Provincia di Benevento

OGGETTO: Istanza per rilascio del PAUR art. 27 bis comma 2 del D.Lgs. n.152/2006 per impianto eolico composto da 4 aerogeneratori da 5,8 mw ciascuno potenza complessiva 23,2 Mw da realizzarsi nel Comune di Buonalbergo in loc. Monte Morrone - Serre Vescigli cup 8882 - Convocazione Conferenza di Servizi in forma simultanea e in modalità sincrona, ex L. 241/1990 e ss.mm.ii.

Proponente Parco Eolico Buonalbergo s.r.l.

Contributi ed elementi conoscitivi e valutativi per il tavolo tecnico.

FIGURA 4: Impianti eolici esistenti (magenta), autorizzati (giallo) e in esercizio (verde) e distanza di oltre 1,5 km rispetto all'impianto di progetto. Si evidenzia un effetto di "selva" oltre i 5 km dalla centrale eolica di studio.

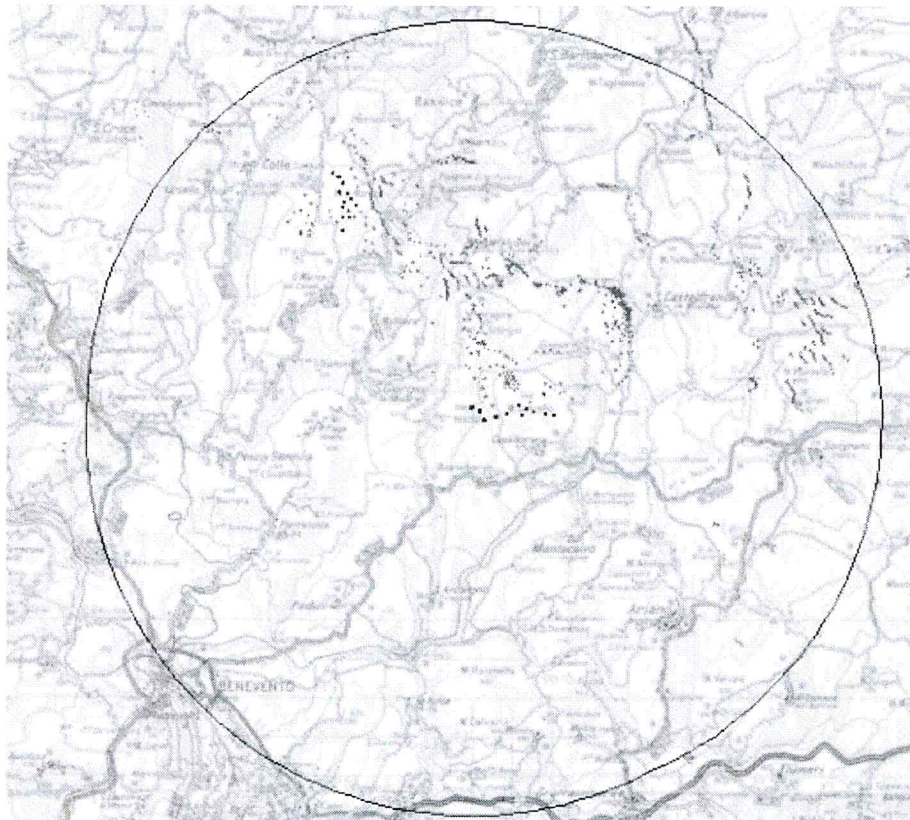
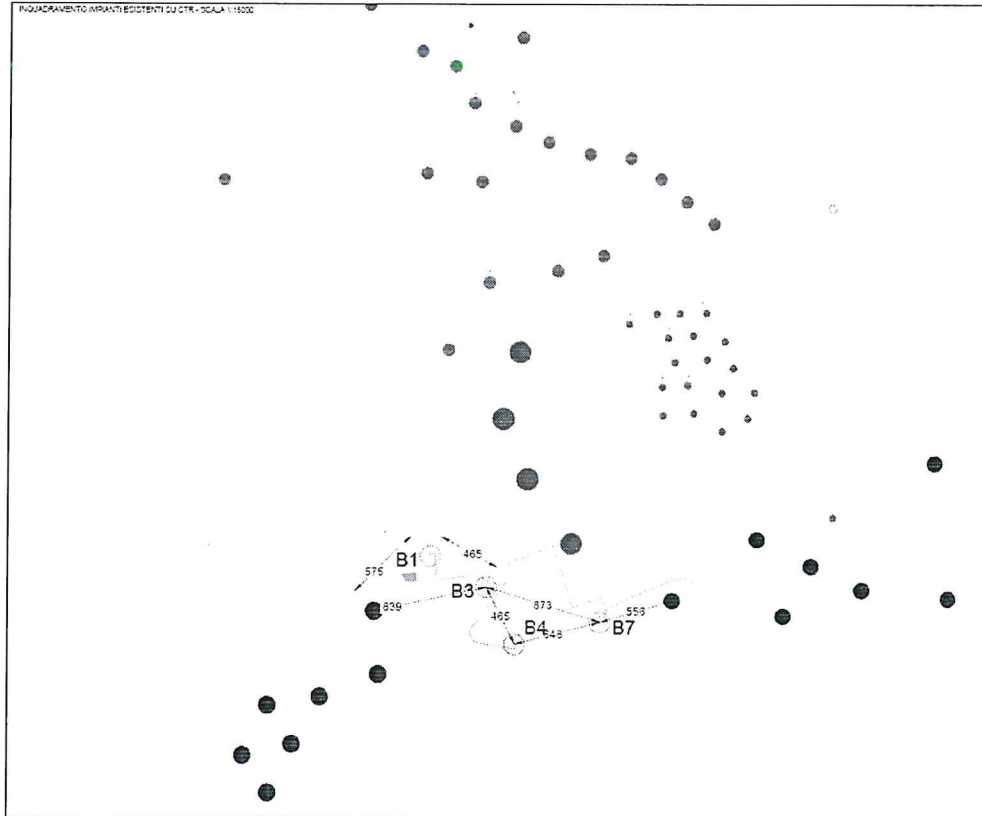
- **Di contro, invece, si può asserire che rispetto agli impatti cumulativi - Distanza degli impianti eolici da quelli esistenti, non si tiene conto degli impianti esistenti e in esercizio, dei progetti e delle autorizzazioni già rilasciate. La presenza di circa 6 impianti nel raggio di 5 Km oltre, ad acuire l'evidente "effetto selva" creare un irreversibile nocumento alla fauna ed avifauna.**
- La Valutazione sull'effetto cumulo e/o effetto selva, risultano riduttive sia a livello Ambientale e sia al livello Paesaggistico; non tiene in considerazione gli altri Parchi Eolici già autorizzati o addirittura in esercizio. L'effetto cumulo va tenuto conto anche per l'impatto acustico, va studiato tenendo conto della immissione degli altri impianti eolici in esercizio e autorizzati, come si riporta nella planimetria contenuta nello stesso elaborato, di seguito riportata.

- Nella stessa tavola, si riporta che l'impianto eolico non incide direttamente sugli elementi del patrimonio culturale ed identitario come desumibile dalle tavole del PTR e del PTCP di Benevento. Poiché, non sussistono impatti diretti cumulativi sul patrimonio culturale ed identitario, gli eventuali impatti di cumulo vanno analizzati solo sotto l'aspetto visivo.
